Temat: Fwd: Fwd: Fwd: ławy pod ściany murowane

Temat:Re: Fwd: Fwd: ławy pod ściany murowane

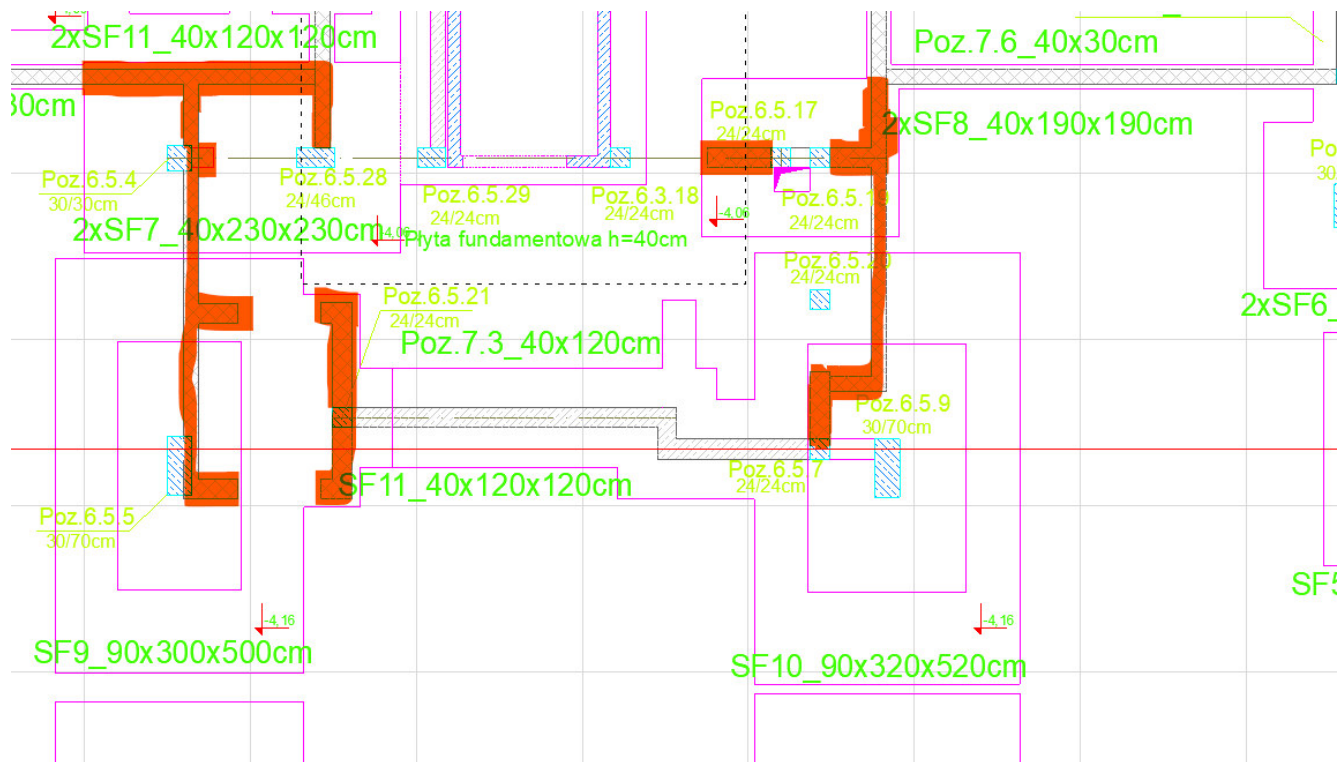
o ile ściana między komórkami a halą ma fundament. Jak posadawiać resztę ścian murowanych-
wtapiać siatkę w płytę ?

Bo te ściany które zaznaczyłem na czerwono nie stoją na bezpośrednio fundamencie, pytanie
czy potrzebujemy tutaj siatki ? - [pod każdą z zaznaczonych ścian jest fundament \(stopy
fundamentowe\) - proszę wymurować mury z bloczków betonowych](#)
